v souvislosti s výše uvedenou veřejnou zakázkou Vás žádáme o vyjasnění následujících dotazů.

Schéma rozvodů SLP:

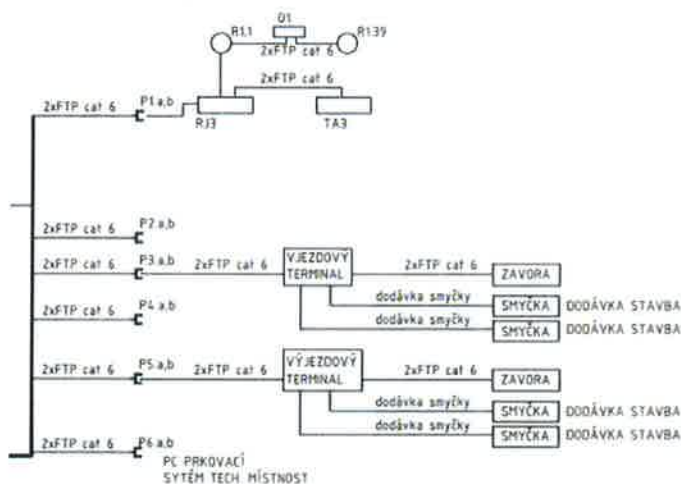
V technické zprávě a schématu rozvodu SLP je uvedeno, že síť pro parkovací systém bude v Cat. 6 FTP.

TZ: Dále bude síť využita pro parkovací systém. Kabeláž pro parkovací systém je provedena ve standardu FTP cat 6.

Ve specifikaci strukturované kabeláže jsou specifikovány pouze komponenty pro **nestíněné provedení (UTP)**.

Žádáme zadavatele o sjednocení jednotlivých částí dokumentace nebo o jejich doplnění.
